ÚZEMNÍ PLÁN MĚSTA BRNA

Textová část Odůvodnění

Kapitola 18 Rozhodnutí o námitkách (včetně odůvodnění)

Svazek Nc26 *(s osobními údaji)*

NÁZEV PROJEDNÁVANÉ ÚPD	ZMĚNA PLOCHY ZAHRÁDEK „I“ NA PLOCHU REKREAČNÍ „R/v2“

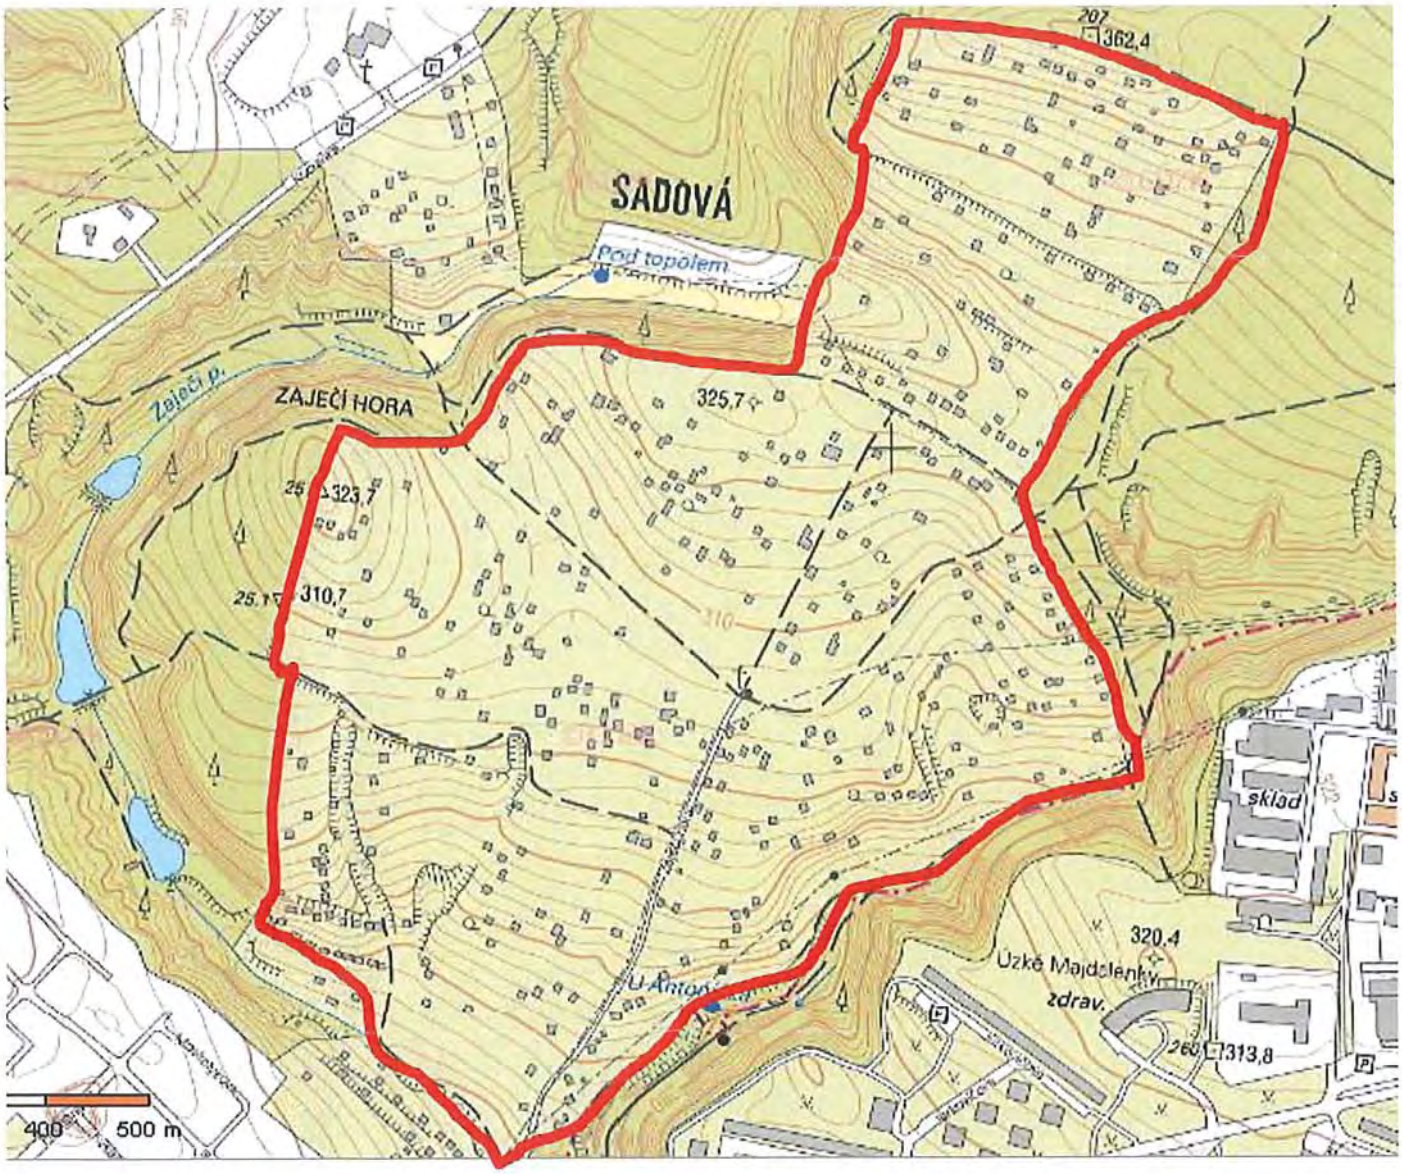
Pořizovatel neimplementoval v upraveném návrhu Územního plánu města Brna námitky dotčených vlastníků ohledně shora uvedené lokality. Je-li dotčeným vlastníkům známo, byla blíže prověřována pouze možnost změny této lokality na plochu pro bydlení, která byla vyhodnocena jako nevhodná z důvodu nedostatečné infrastruktury, nicméně tento důvod nebrání úpravě na plochu rekreace „R/v2“ se stavbami pro rodinnou rekreaci do 80m², přičemž tato změna je vhodná a potřebná z níže uvedených důvodů.

Citované znaky zahrádkářské lokality Zaječí hora nesplňuje. Z citované územní studie totiž vyplývá, že plochy „I" v k.ú. Sadová obsahují celkem 144 staveb do výměry 25m2 a 173 staveb převyšujících tuto výměru, ve 30 případech dokonce přes 80 m². Konkrétně **lokalita č. 270** (v k.ú. Sadová nejrozsáhlejší) obsahuje celkem 123 staveb do výměry 25m² a **140 staveb převyšujících tuto výměru, ve 25 případech dokonce přes 80 m²** Je tedy zřejmé, že nezemědělský charakter převažuje a že jde ve skutečnosti o „chatovou lokalitu" s rekreačními chatami na pozemcích zpravidla přes 1000 m².

Tímto dotčení vlastníci z důvodu ochrany svých vlastnických práv i veřejného zájmu navrhují, aby shora označené plochy „I" v lokalitě Sadová – Zaječí hora byly změněny na plochy „R/v2" se stavbami pro rodinnou rekreaci do 80m² (s výškou 3-10 m), popřípadě „R/v1" (s výškou 3-7 m).

Námitce se nevyhovuje.

Z výše uvedených důvodů nelze vyhovět požadavkům podatelů. Předmětnou lokalitu Zaječí hora nelze vymezit jako novou rekreační oblast a nelze ji zařadit do ploch rekreace (R) se stavbami pro rodinnou rekreaci, které mohou mít zastavěnou plochu stavby až 80 m2.

NAVRHOVANÁ ZMĚNA

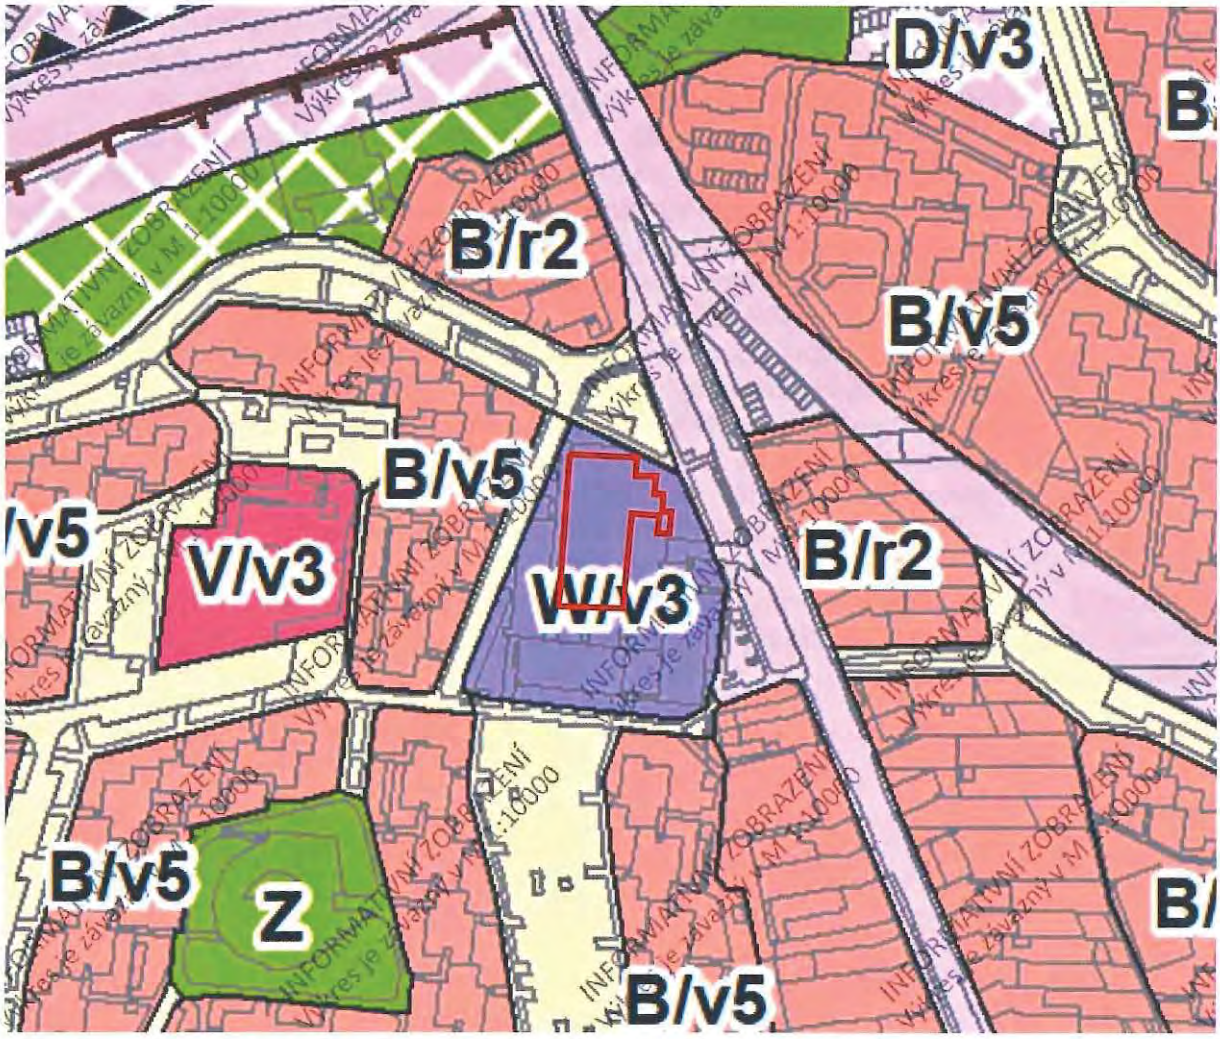
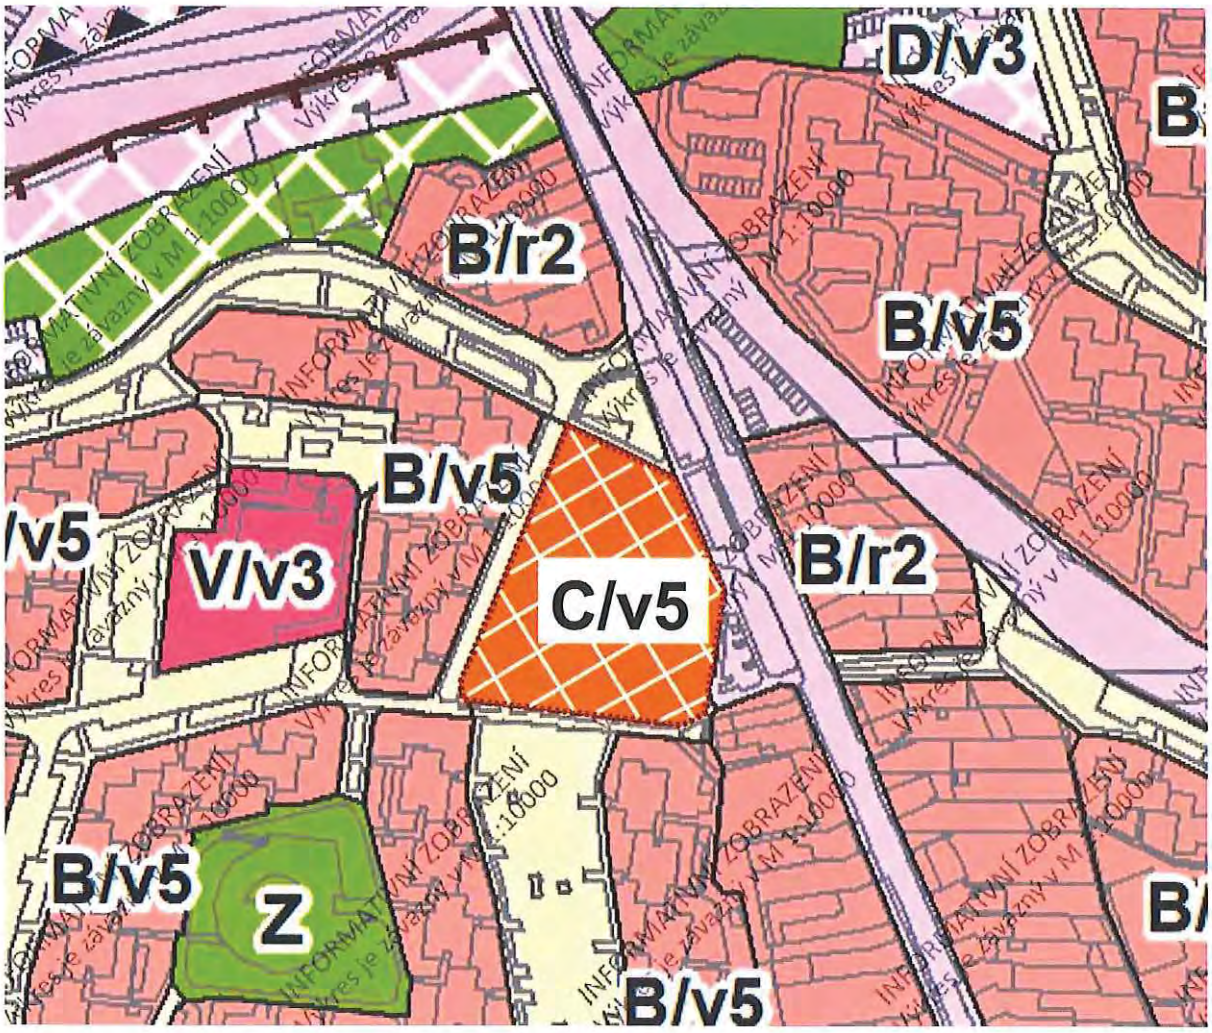
- Změna plochy ze stabilizované na **plochu změn**
- Změna z W/v3 na **C/v5**
- Změna výškové úrovně z indexu 3 na index **5**

NAVRHOVANÁ ZMĚNA

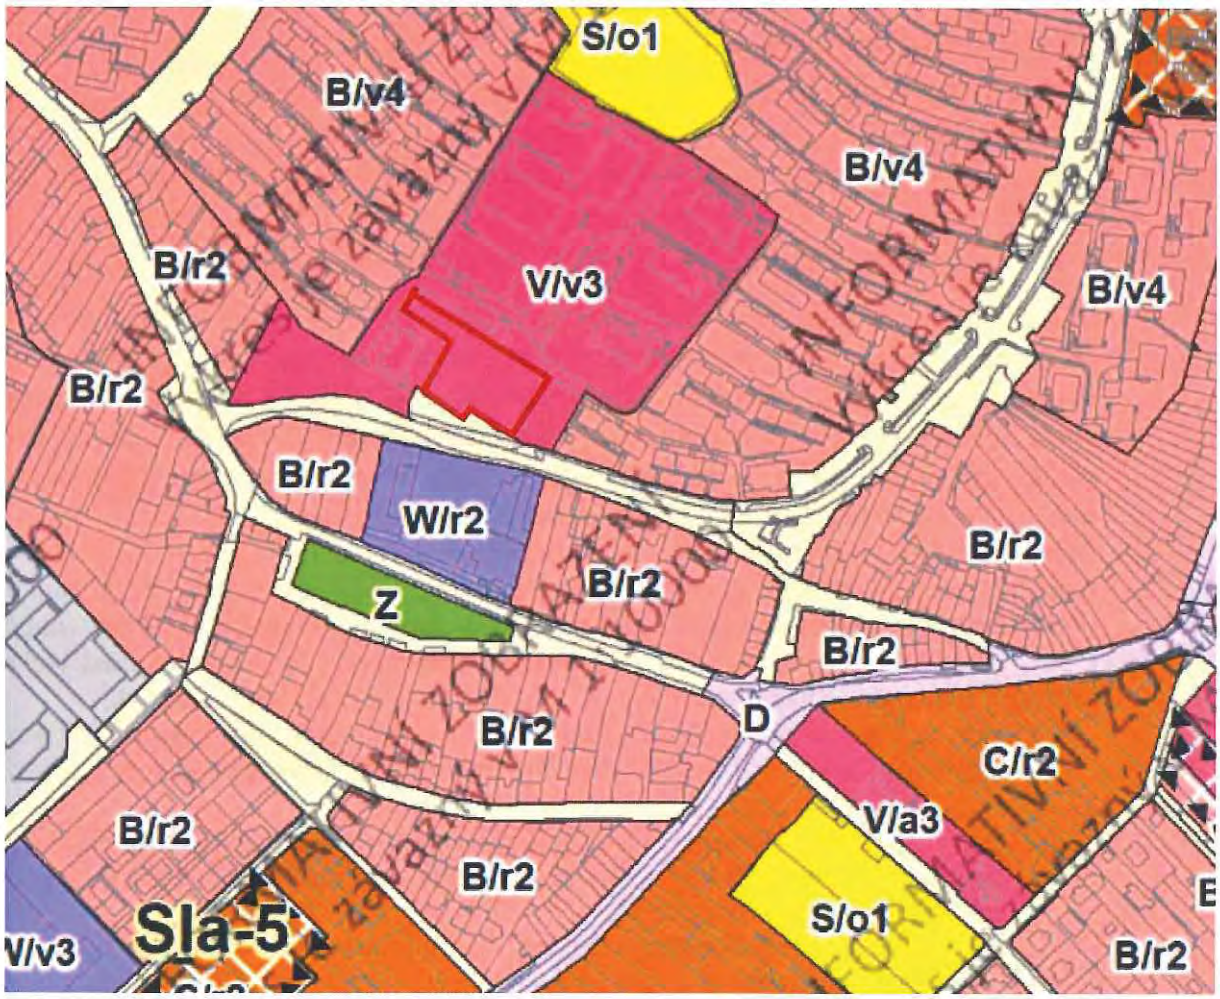
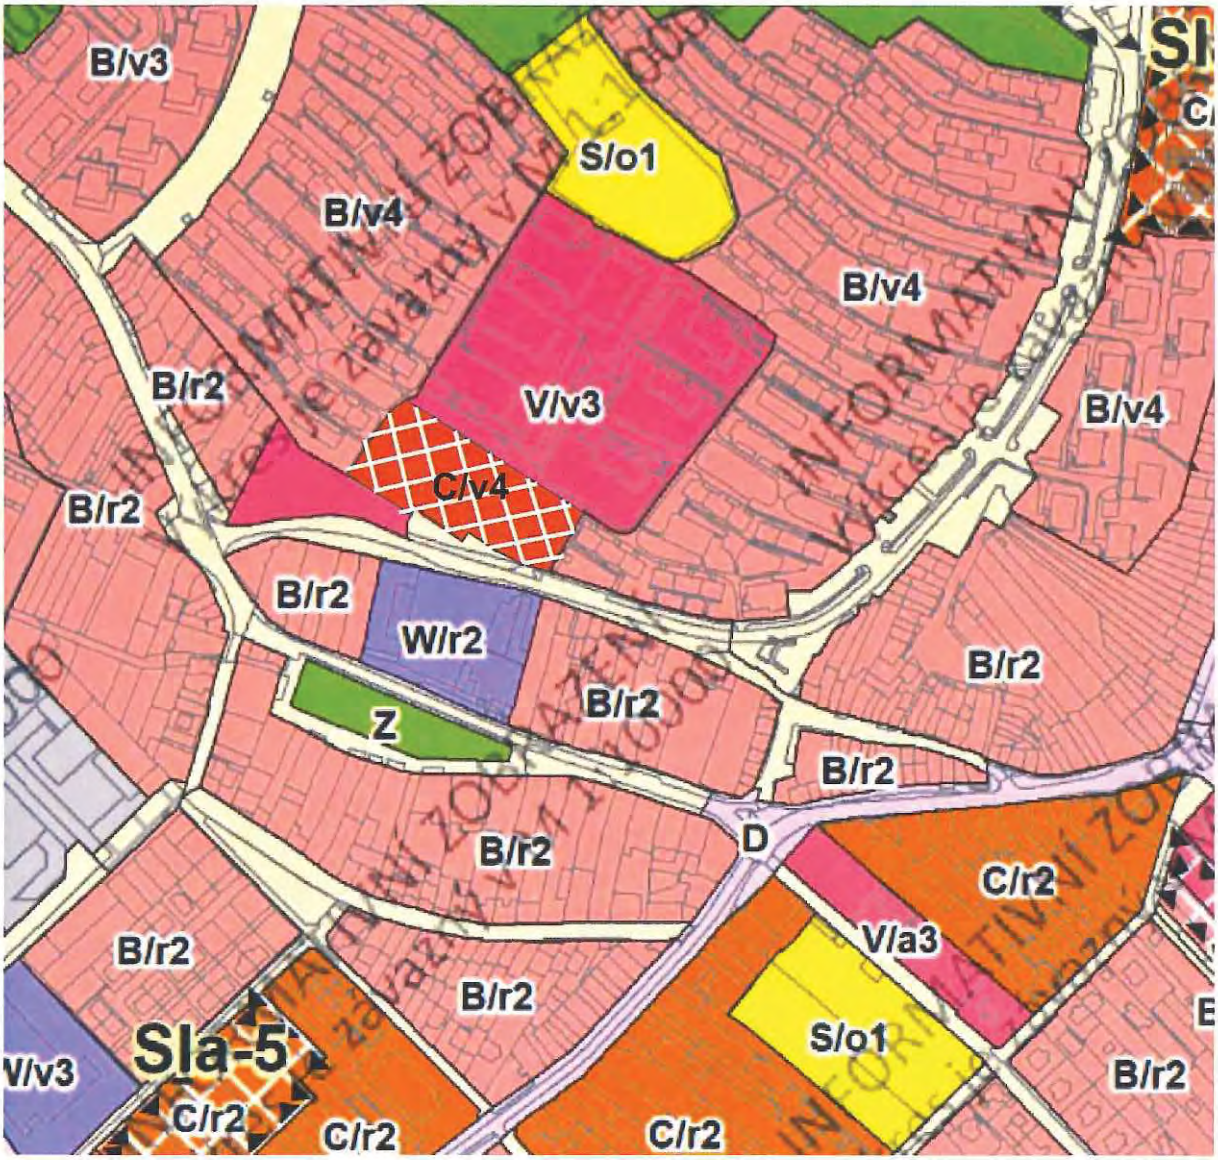
- Změna plochy ze stabilizované na **plochu změn**
- Změna z V/v3 na **C/v4**

NAVRHOVANÁ ZMĚNA

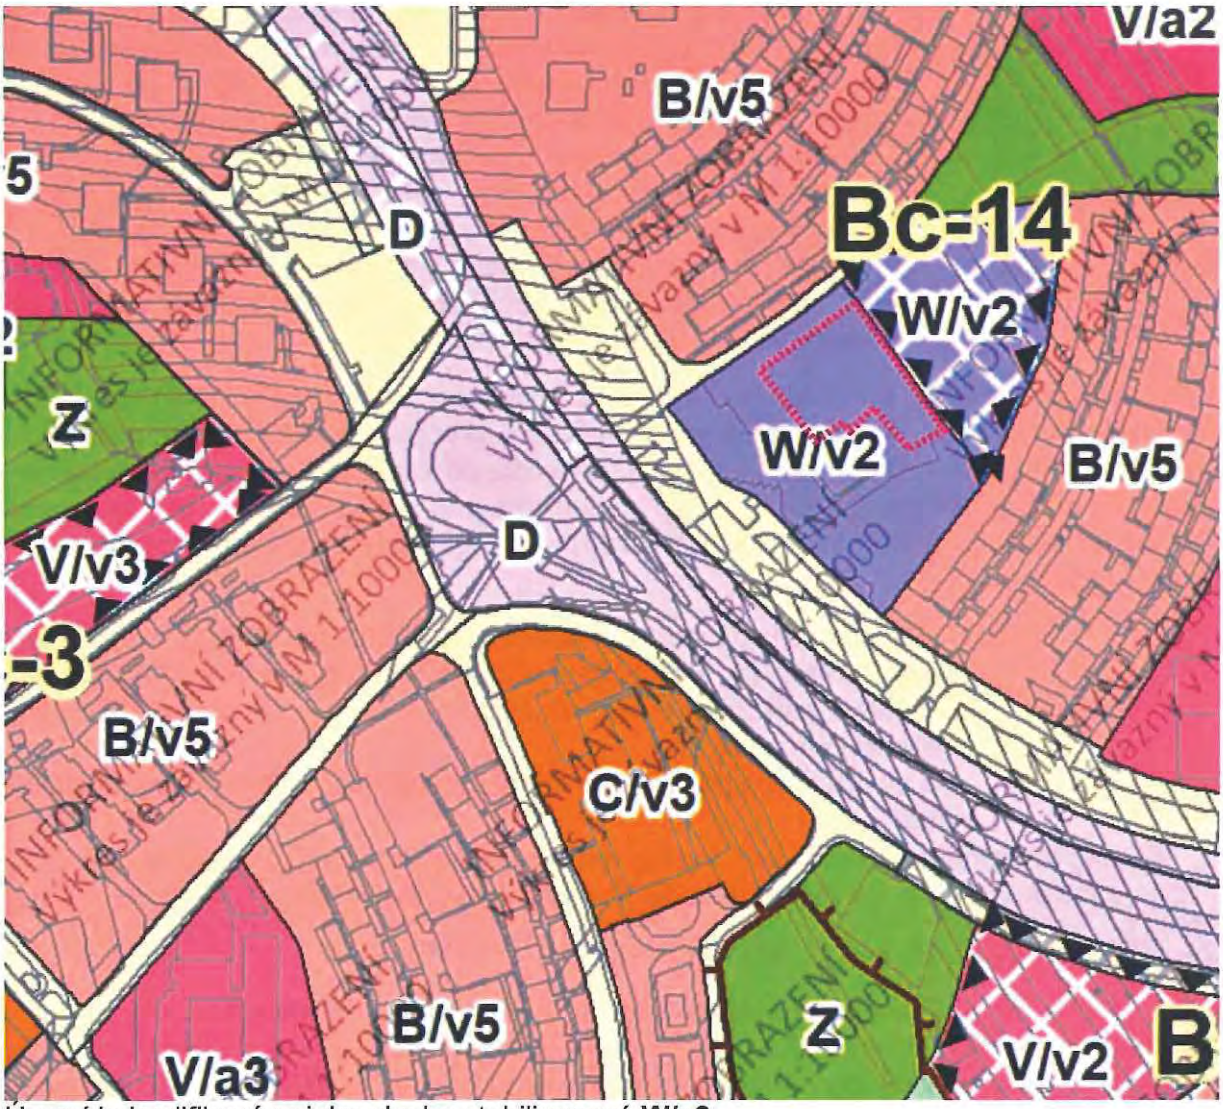
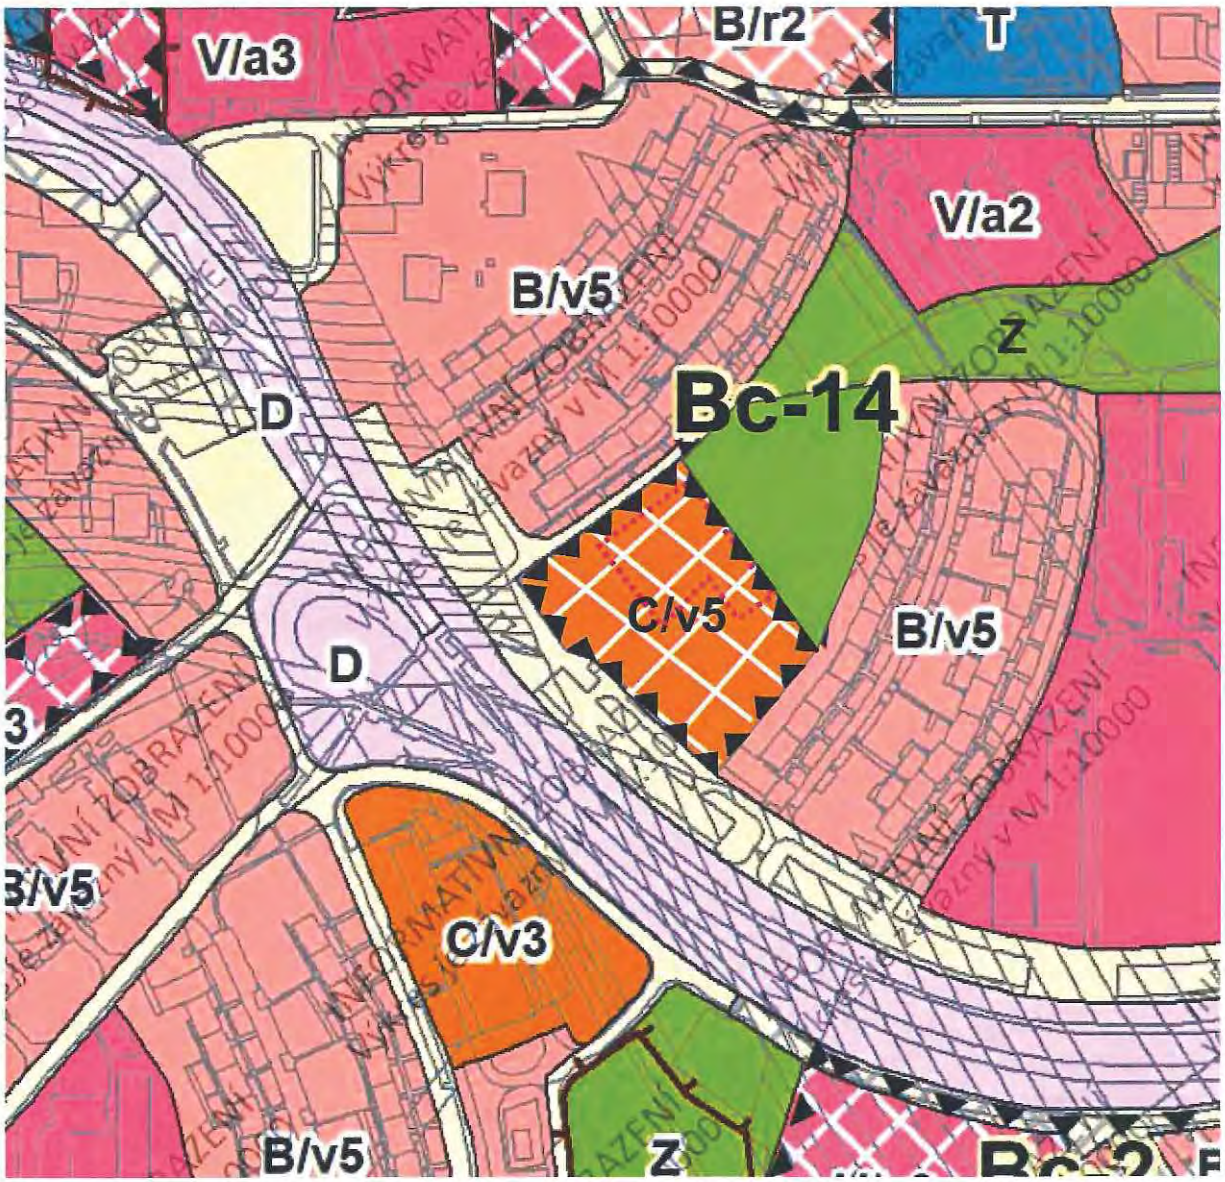
- **Změna polohy rozvojové lokality Bc-14 do místa stávající občanské vybavenosti. V původní poloze přidání zeleně (zachování stávajícího stavu)**

- Změna využití území z ploch komerční vybavenost W na **plochu smíšenou obytnou C**
- Změna výškové úrovně z indexu 2 na index **5**
